ANMÄRKNING GÄLLANDE KULJETUS JA KAIVUU SIIVONEN OY AB:S MILJÖTILLSTÅNDSANSÖKAN

Åsikter och anmärkningar till Ansökan om miljötillstånd för återvinningsstation för överskottsjord samt jordavstjälpningsplats på fastighet 445-442-1-2 i Kurkas

Bild 1. Förslag på det område som enligt vår åsikt måste lämnas orört.

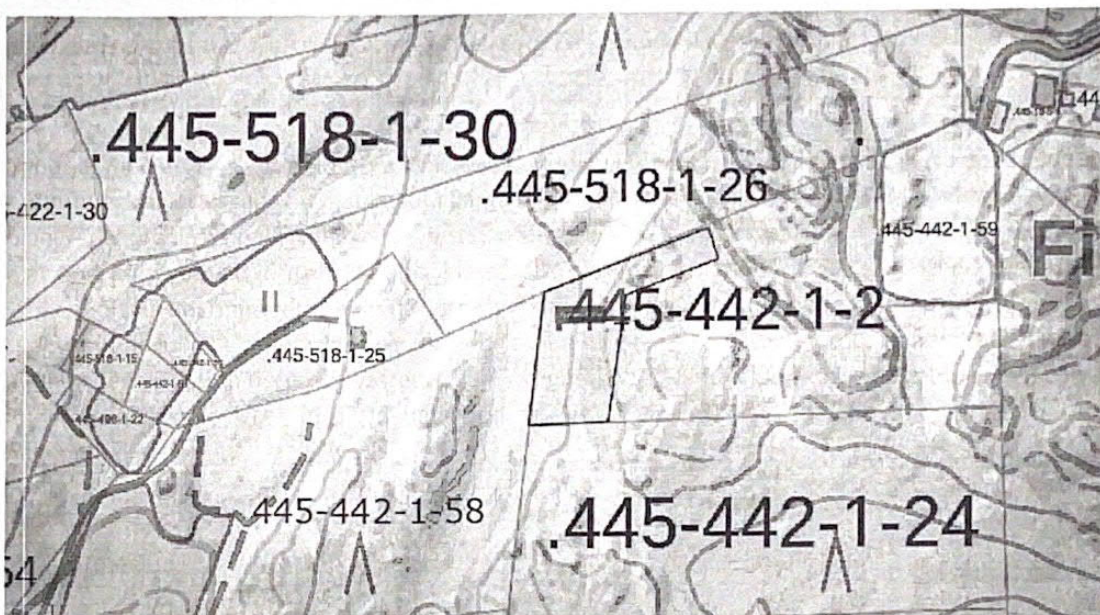
Vi börjar med att säga att det är bra och viktigt att lokala företag har möjlighet att hitta på nya idéer samt utvecklas och skapa arbetsplatser i Pargas. Vi känner oss ändå skeptiska till placeringen av den planerade jordavstjälpningsplatsen på fastigheten 445-442-1-2 i Kurkas och vår åsikt är att sökandes plan ändras genom att jordavstjälpningsplatsens storlek förminskas. Vårt förslag är att den endast skulle omfatta det område som är på östra sidan av sökandes fastighet och att det orörda skogsområde som befinner sig på västra sidan skulle bevaras som naturlig skogsmark för att minska avrinningen av vatten norr- och västerut från fastigheten. Att lämna lite skog kvar i slutningen och lite på berget skulle också minska damm spridningen som vi märkte av redan förra sommaren vid några tillfällen.
